**VAL D'EUROPE AGGLOMÉRATION**

**PLAN LOCAL D'URBANISME  
INTERCOMMUNAL**

**NOTICE EXPLICATIVE DE LA MODIFICATION N°5**

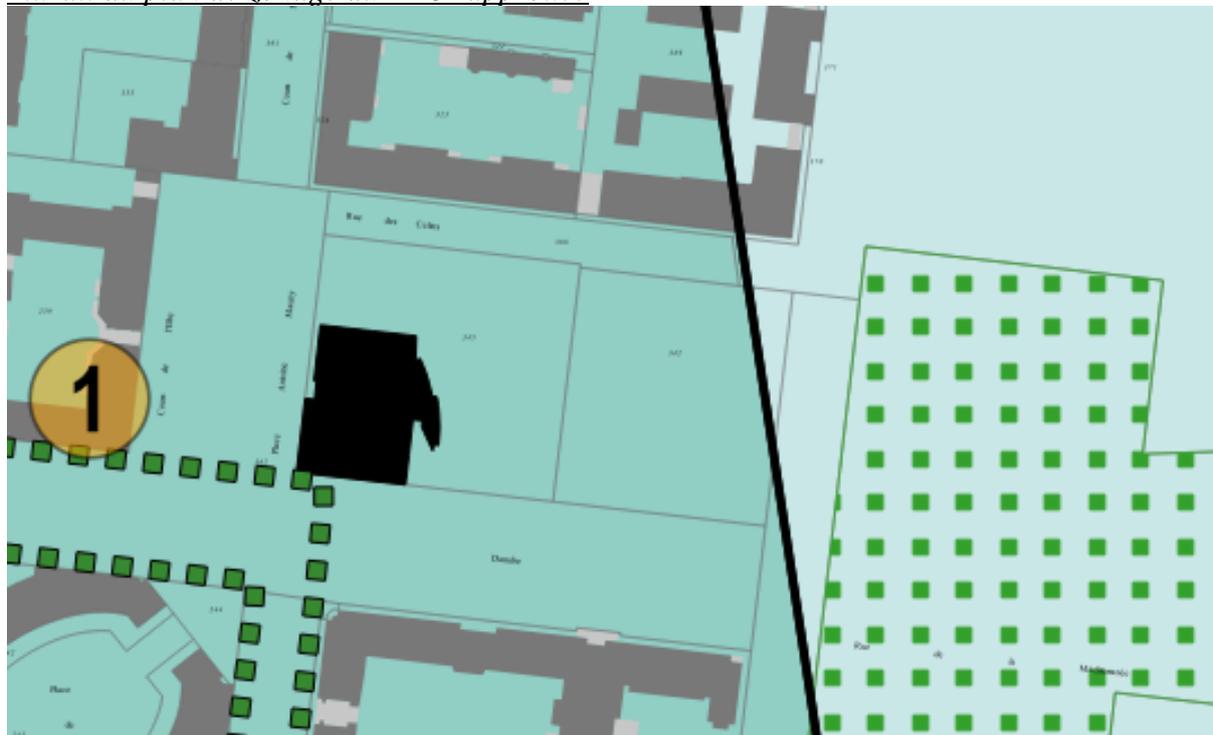
La modification a pour objet de créer un emplacement réservé N°8 dans les zones UZCU et UZPC à Serris.

Cet emplacement réservé pour la réalisation d'une halle et d'un espace public à l'Est de l'Hôtel de Ville est situé sur la parcelle AC n°467 (3624 m<sup>2</sup>).

### 3.4. Zone UABR à Bailly-Romainvilliers

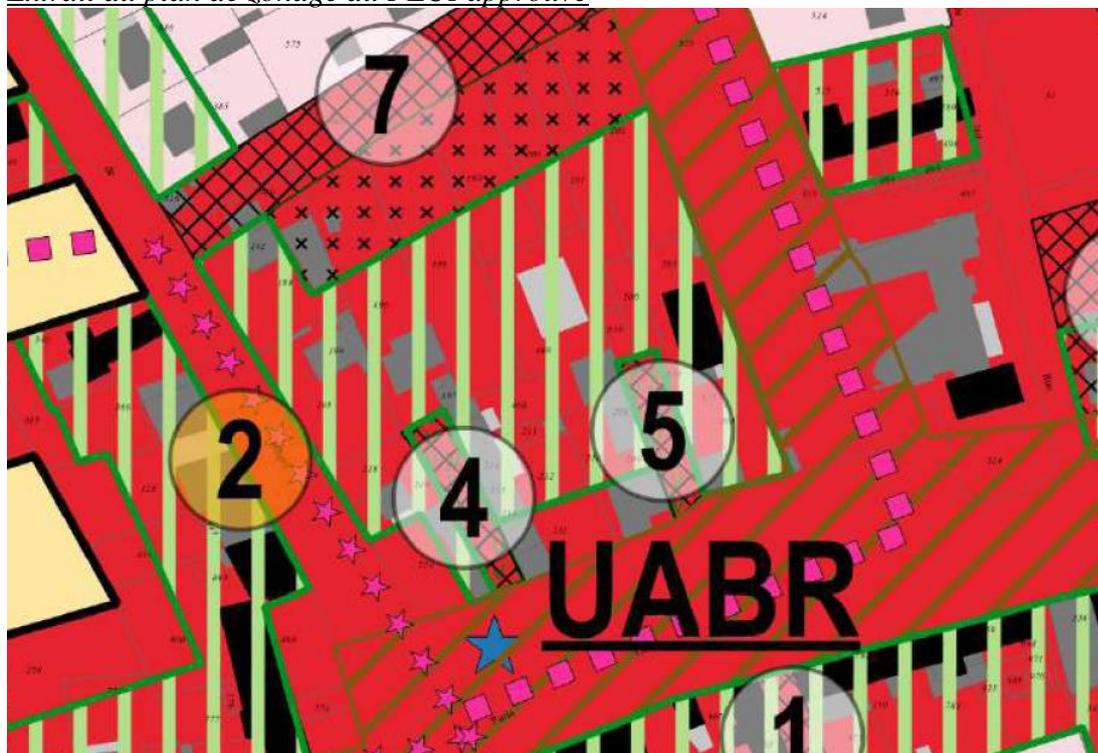
La modification a pour objet d'étendre la bande d'implantation des constructions au droit de la parcelle A211 afin de permettre la continuité du bâti au sein du tissu ancien et ainsi de conforter la structure urbaine traditionnelle.

### 3.5. Zone UZRO-B à Bailly-Romainvilliers

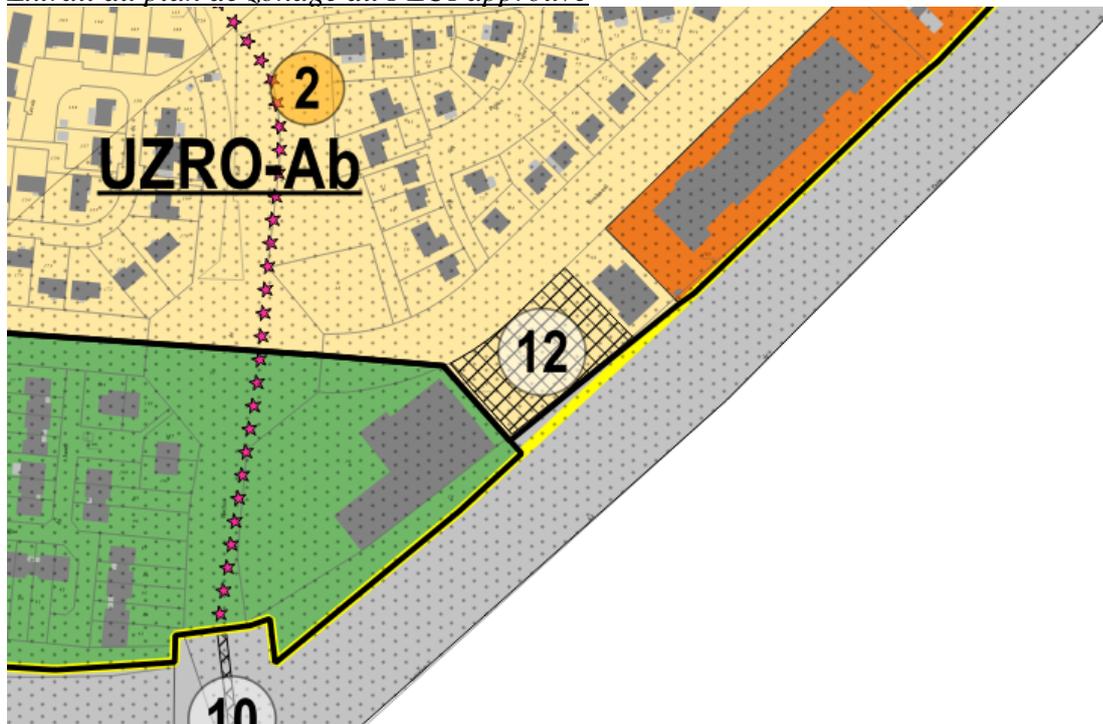
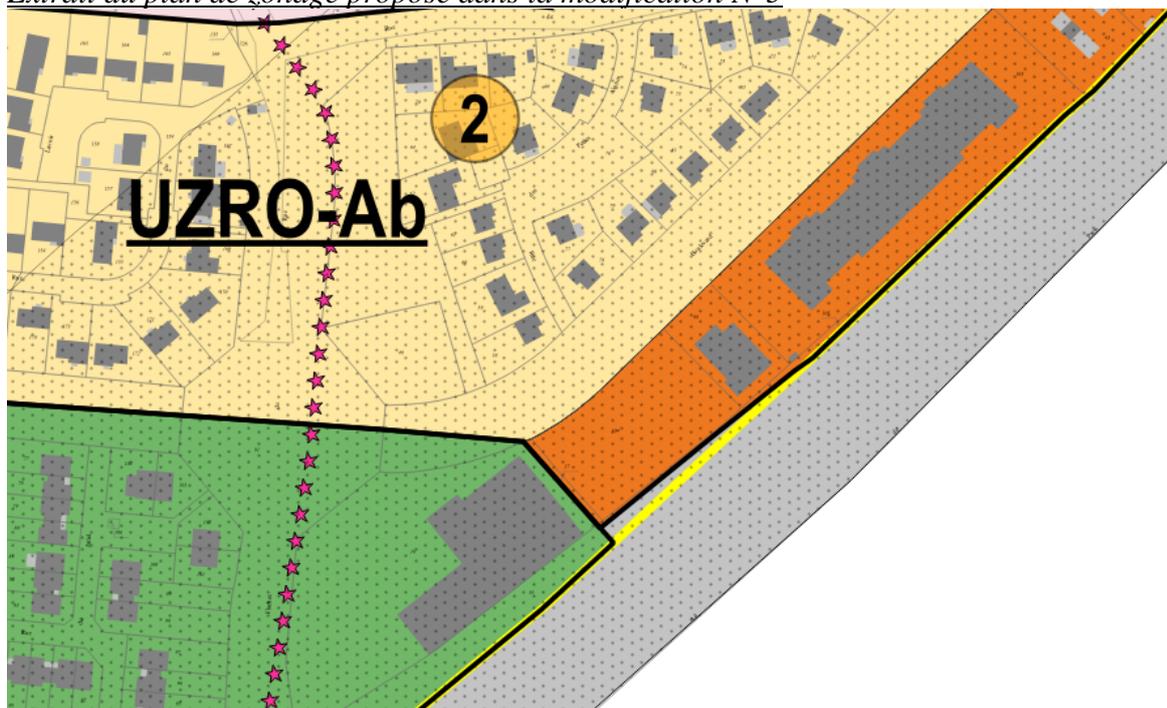
La modification a pour objet la suppression de l'emplacement réservé n°12 et la prolongation de la zone UZRO-B jusqu'à la zone N.

En effet, l'équipement public prévu sur cet emplacement réservé N°12 a été réalisé sur une autre parcelle de la commune. Désormais, la collectivité vise à développer de l'activité à la place et donc de reclasser cet espace en zone UZRO-B.
